### Zona de conservación fresca de 0°C demasiado fría

Debido a los problemas que han surgido en los aparatos con zona de conservación fresca de 0°C, la fábrica he realizado algunas modificaciones a partir del número de serie 422xxxxxx para solucionar los problemas que causa una temperatura demasiado fría en los compartimentos de 0°C.

Fig. A

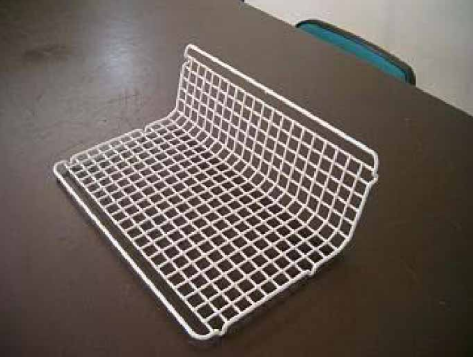
Se han compuesto dos kits (uno para el aparato de refrigeración de 4\*\*\*\* y uno para el Cooler (refrigerador)) para los aparatos anteriores al número de serie mencionado arriba. Como consecuencia, los modelos anteriores ofrecerán las mismas características que los modelos nuevos.

El separador anterior del cajón superior ya no puede emplearse.
